RELAZIONE ALLEGATA ALL'OSSERVAZIONE

OGGETTO: RICHIESTA INTEGRAZIONE DOCUMENTO TECNICO DI ANALISI E VALUTAZIONE DEL PROGETTO 2014/2015 E DEL PROGETTO VENETO STRADE SPA DEL 2021.

PLANIMETRIA GENERALE CON INDIVIDUAZIONE DEI DUE TRACCIATI

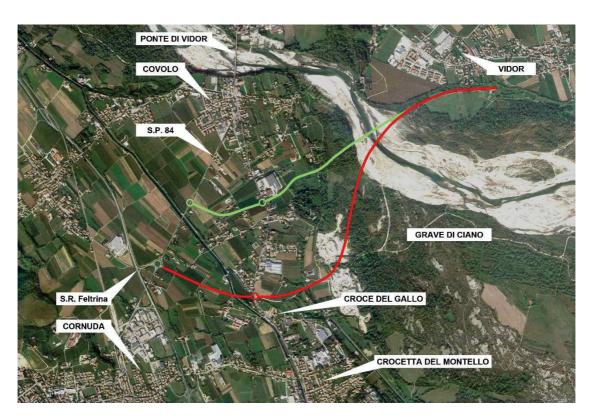
Tra la documentazione allegata nel procedimento di VIA – fase preliminare provvedimento autorizzatorio, parere preliminare di compatibilità ambientale e di conferenza preliminare – non è presente il documento di analisi e valutazione delle due ipotesi progettuali emerse a livello tecnico e precisamente l'ipotesi 2014/2015 e l'ipotesi progettuale di Veneto Strade S.p.a del 2021.

Nella planimetria e nella tabella di raffronto tecnico si evidenziano plasticamente gli elementi di comparazione più appariscenti.

**) Dal Quadro di raffronto riportato se ne deduce che l'ipotesi 2021 di Veneto Strade Spa presenta dati concreti di realizzabilità tecnico/economica, mentre pesa sull'ipotesi del 2014-2015 il giudizio di bocciatura per insostenibilità di Veneto Strade Spa, che deve ritenersi vincolante per l'autorevolezza di Organo tecnico regionale e Soggetto Attuatore.

- Minore Impatto: Il tracciato 2021 è più corto di 1 km. Questo si traduce in minore consumo di suolo, minore
 impatto ambientale complessivo e minore incidenza sugli aspetti idraulici e monumentali dell'area.
- Efficienza a Lungo Termine: La riduzione della lunghezza non solo riduce i costi di costruzione e manutenzione, ma elimina anche migliaia di chilometri al giorno di percorrenza immotivata per gli utenti (stimati in 25.000 km in più al giorno con l'altra soluzione), riducendo di conseguenza i costi di carburante e l'inquinamento da CO2.

Se ne chiede l'integrazione analitica.
